**Verslag huishoudelijke elektrische installatie op laagspanning en zeer lage spanning****Algemeen:**

Referentie: 004-20260211-02	Datum controle: 11/02/2026
Keurder: 004

Eigenaar: Scott	EAN-code: 541448820055267050
Adres installatie: avenue des Ducs 98, 1970 - Wezembeek-Oppem	Nummer teller(s): 1sag3100557797
Distributienetbeheerder installatie: Fluvius	
Datum uitvoering installatie:	☐ Vóór 01/10/1981 ☒ Tussen 01/10/1981 en 01/06/2020 ☐ Vanaf 01/06/2020
Type:	☒ Wooneenheid ☐ Niet-huishoudelijk ☐ PV ☐ Batterij ☒ Laadpaal

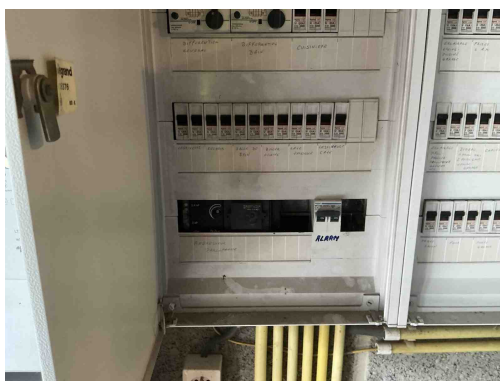
Meterbord verbinding is onderbroken
Opmerking: Oa voldoet niet aan de synergrid wetgeving

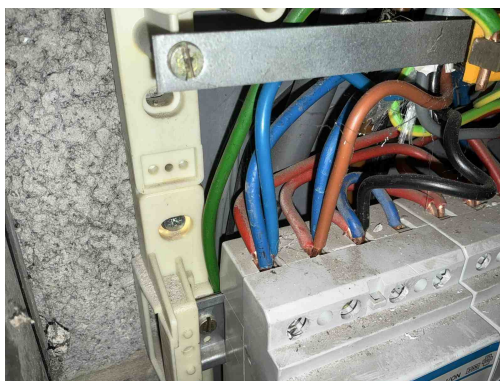
B06 - Het elektrisch verdeelbord heeft niet de minimale beschermingsgraad IPXX-B in een gewone ruimte (Boek 1: 4.2.2.3).
Opmerking: Oa bord 1

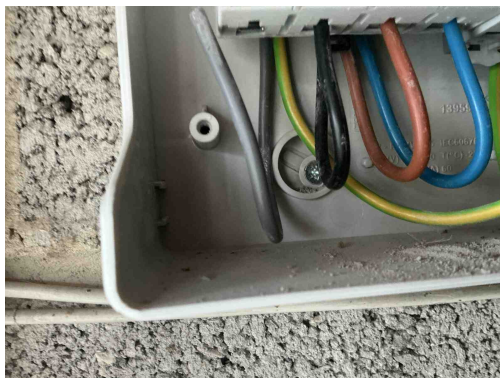
T21 - Het elektrisch materieel is niet geplaatst volgens de voorschriften van de fabrikant/ regels van goed vakmanschap . (Boek 1: 1.4.1.3)

Opmerking: Oa 3 verschillende secties in zelfde aansluiting bord 1, vijzen niet afgedekt bord 3

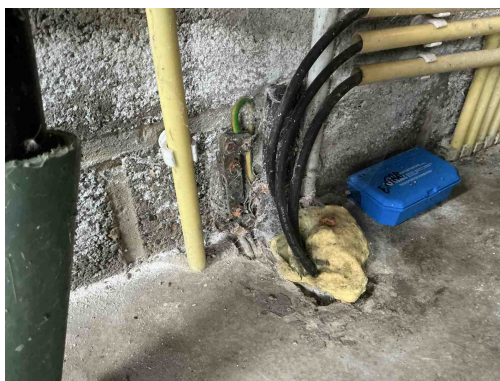
T21 - Het elektrisch materieel is niet geplaatst volgens de voorschriften van de fabrikant/ regels van goed vakmanschap . (Boek 1: 1.4.1.3)

Opmerking: Oa 3 verschillende secties in zelfde aansluiting bord 1, vijzen niet afgedekt bord 3

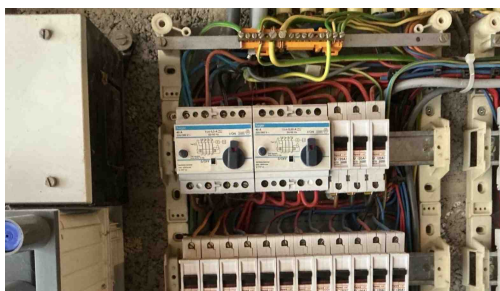
A11 - De aardingsonderbreker is niet op een normale manier bereikbaar (Boek 1: 5.4.3.5).
Opmerking: Oa Geroest

A01 - Een aardverbinding overeenkomstig de voorschriften ontbreekt (Boek 1: 5.4.2.1).
Opmerking: Oa gecorrodeerd

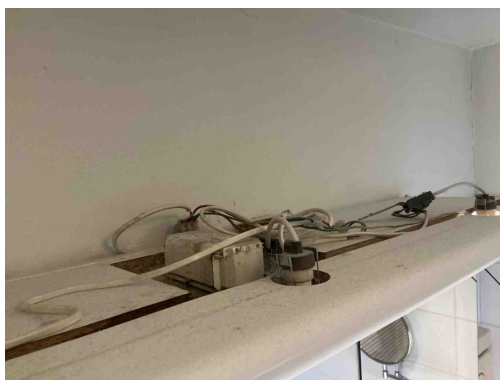
D04 - De hoofddifferentieelstroominrichting is niet verzegelbaar (Boek 1: 4.2.4.3).

Opmerking: Oa bord 1

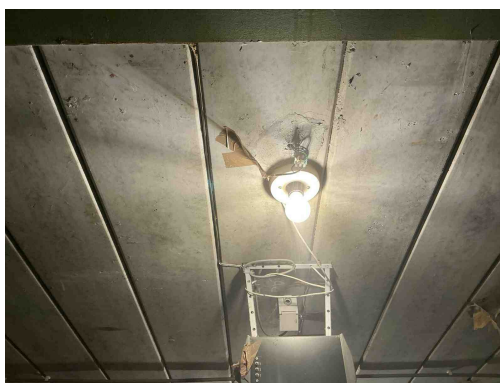
C21 - Het gebruik van geleiders van het type VOB, zonder bijkomende afscherming is niet toegestaan (Boek 1: 5.2.9.6).

Opmerking: Oa badkamer 1, garage, keuken, gang verdieping 1,..

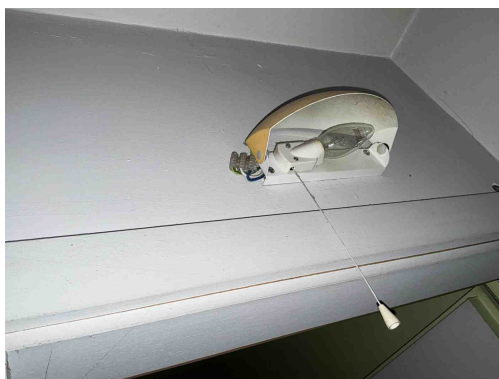
C21 - Het gebruik van geleiders van het type VOB, zonder bijkomende afscherming is niet toegestaan (Boek 1: 5.2.9.6).
Opmerking: Oa badkamer 1, garage, keuken, gang verdieping 1,..

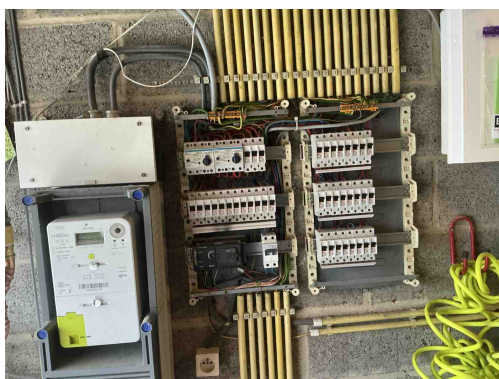
C26 - De verbindingen zijn niet gebeurd in borden, in aftakdozen, aan de klemmen van contactdozen, schakelaars of in de verlichtingstoestellen (Boek 1: 5.2.6.1).

Opmerking: Oa boven kast badkamer, gang verdieping 1
